Baufeld: Verkehrslösung Schöneweide
von Schnellerstraße bis Sternsdamm / Südostallee

Planfeststellung

Lageplan

Unterlage: 05.1
Plan-Nr.: 1
Maßstab: 1 : 500

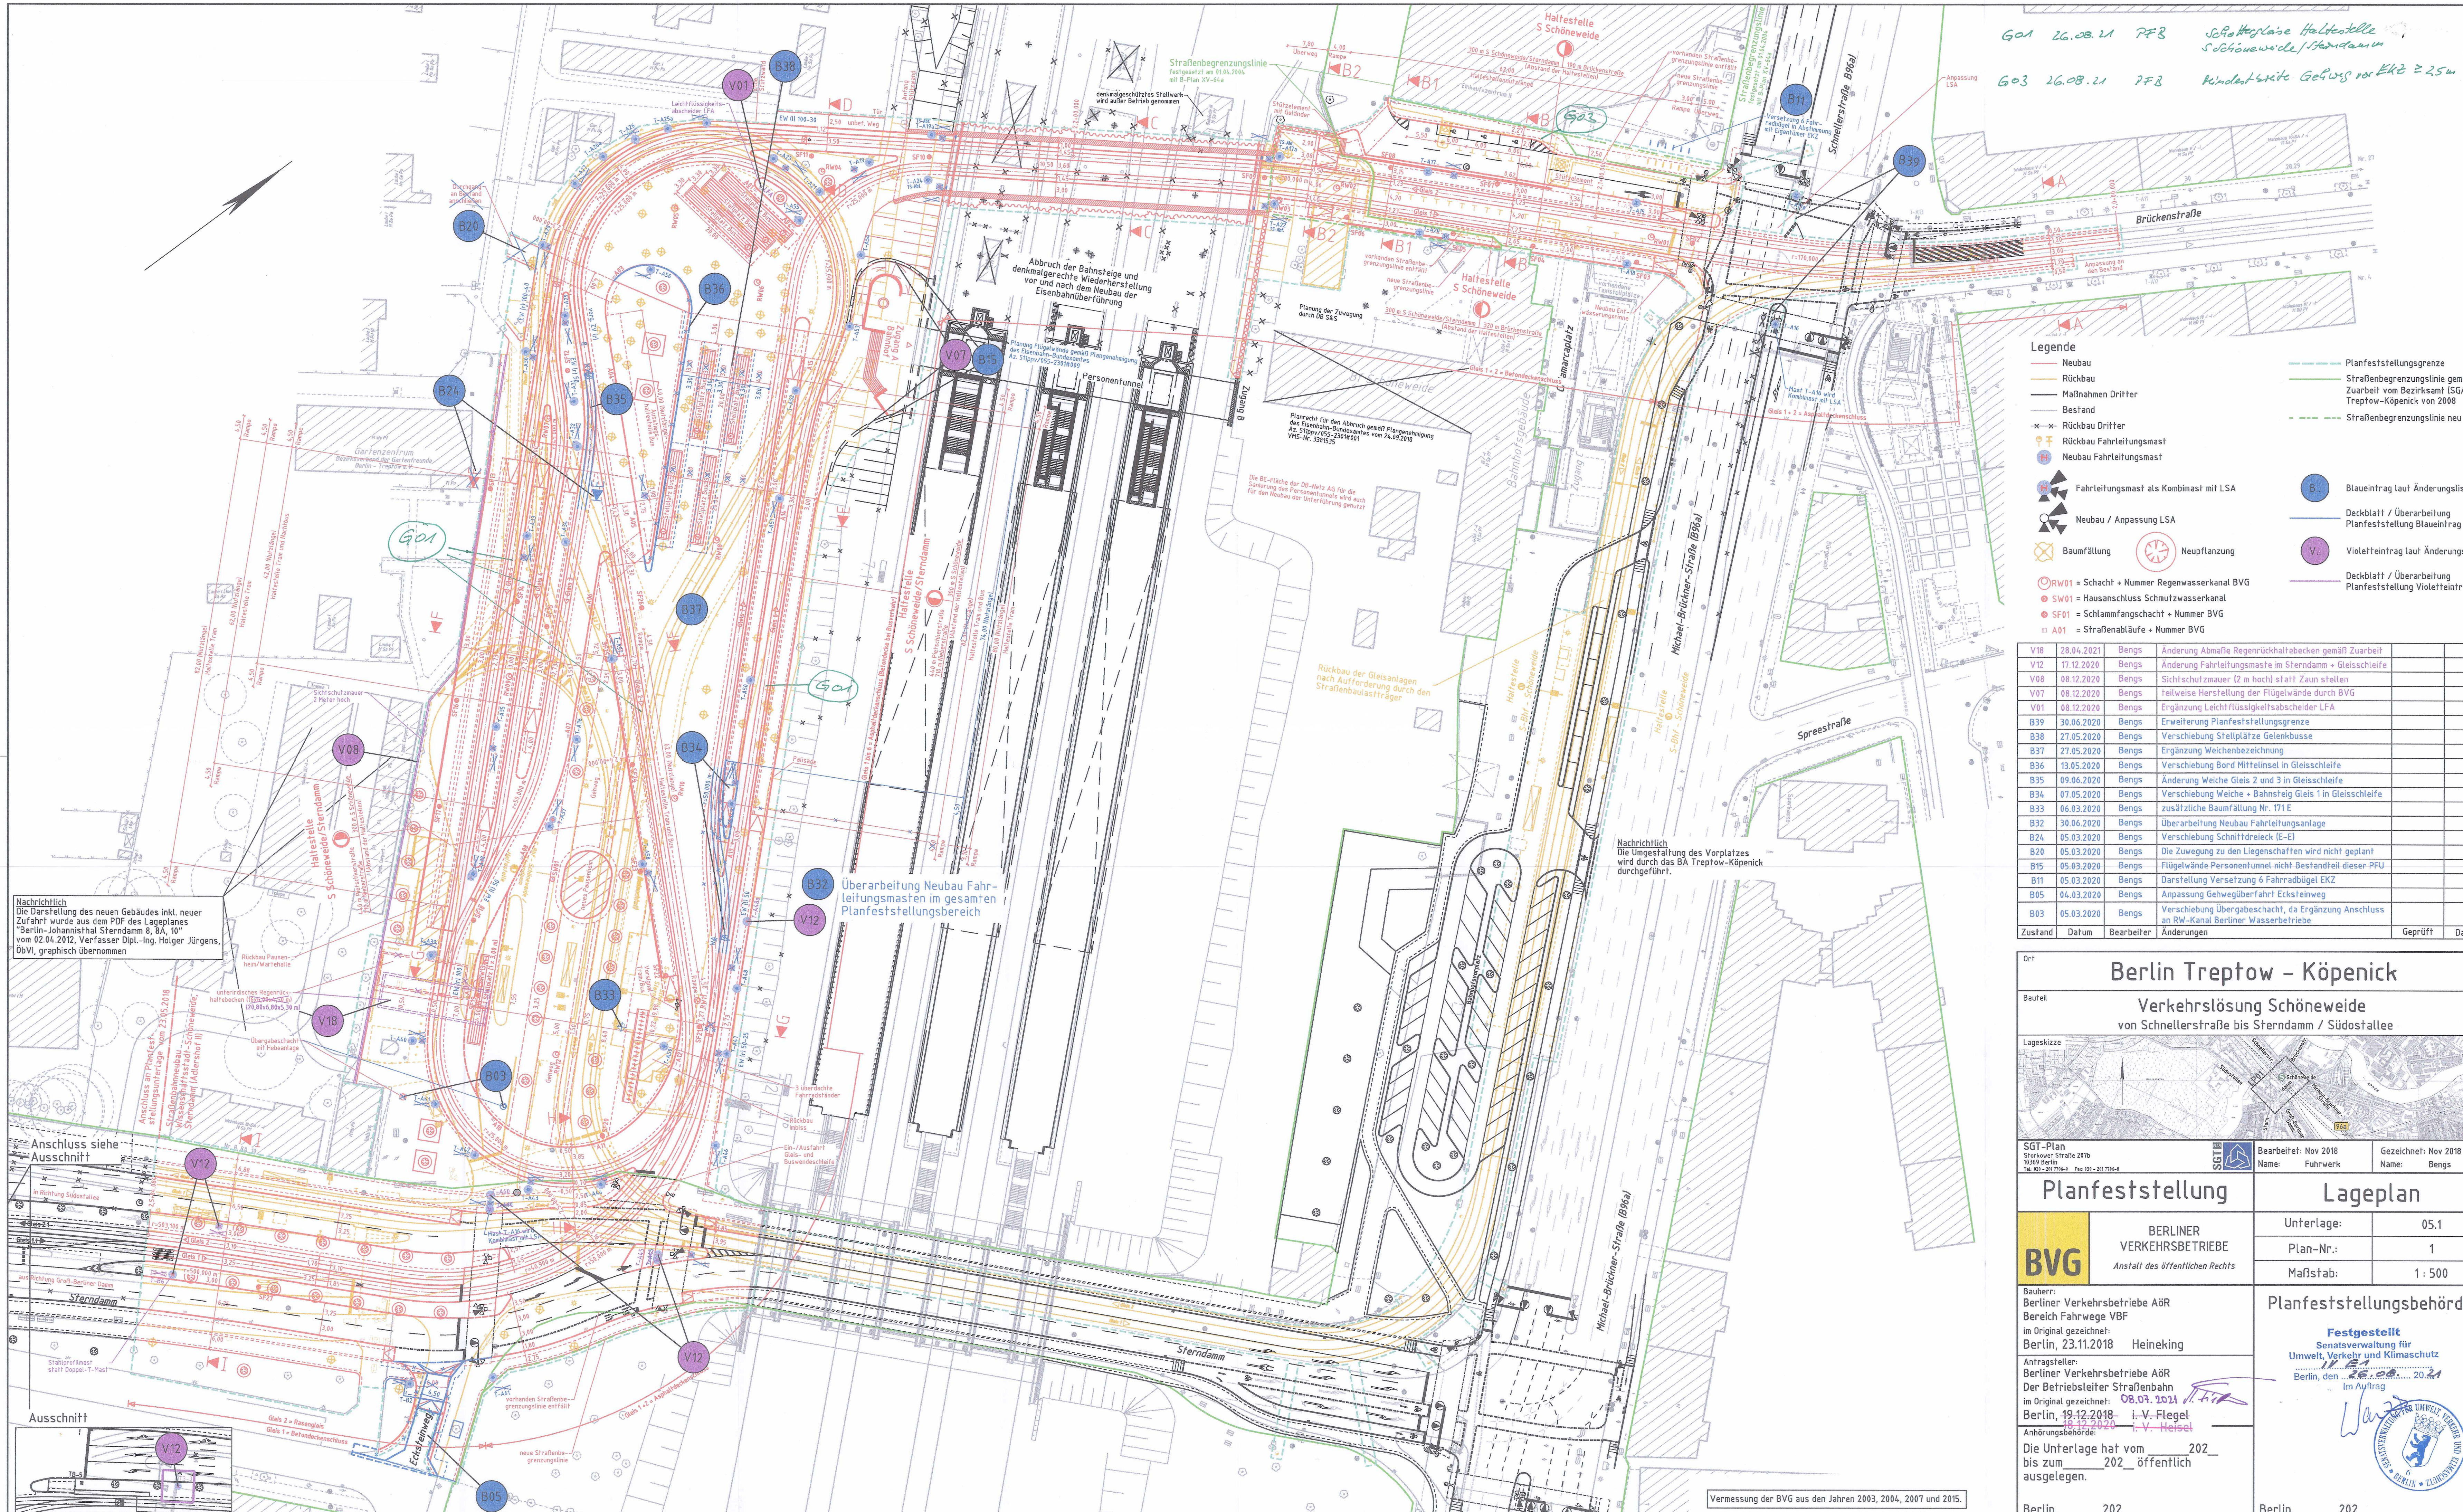
G01 26.08.21 PFB Schotterlage Haltestelle
Schnellerstraße / Sternsdamm
G03 26.08.21 PFB Randbreite Gehweg vor EKZ ≥ 2,5m

V18	28.04.2021	Bengs	Änderung Abmaße Regenrückhaltebecken gemäß Zuarbeit		
V12	17.12.2020	Bengs	Änderung Fahrleitungsmaste im Sternsdamm - Gleisschleife		
V08	08.12.2020	Bengs	Sichrschutzmauer (2 m hoch) statt Zaun stellen		
V07	08.12.2020	Bengs	Teilweise Herstellung der Flügelwände durch BVG		
V01	08.12.2020	Bengs	Ergänzung Leichtflüssigkeitsabscheider LFA		
B39	30.06.2020	Bengs	Erweiterung Planfeststellungsgrenze		
B38	27.05.2020	Bengs	Verschiebung Stellplätze Gelenkbusse		
B37	27.05.2020	Bengs	Ergänzung Weichenbezeichnung		
B36	13.05.2020	Bengs	Verschiebung Bord Mittelinsel in Gleisschleife		
B35	09.06.2020	Bengs	Änderung Weiche Gleis 2 und 3 in Gleisschleife		
B34	07.05.2020	Bengs	Verschiebung Weiche + Bahnsteig Gleis 1 in Gleisschleife		
B33	06.03.2020	Bengs	zusätzliche Baumfällung Nr. 171 E		
B32	30.06.2020	Bengs	Überarbeitung Neubau Fahrleitungsanlage		
B24	05.03.2020	Bengs	Verschiebung Schmittblech IE-EI

B20	05.03.2020	Bengs	Die Zuwegung zu den Liegenschaften wird nicht geplant		
B15	05.03.2020	Bengs	Flügelwände Personenfundament nicht Bestandteil dieser PFU		
B11	05.03.2020	Bengs	Darstellung Versetzung 6 Fahrabzüge EKZ		
B05	04.03.2020	Bengs	Anpassung Gehwegüberfahrt Ecksteinweg		
B03	05.03.2020	Bengs	Verschiebung Übergabeschacht, da Ergänzung Anschluss an RW-Kanal Berliner Wasserbetriebe		
Zustand	Datum	Bearbeiter	Änderungen	Geprüft	Datum

B32 Überarbeitung Neubau Fahrleitungsmasten im gesamten Planfeststellungsbereich
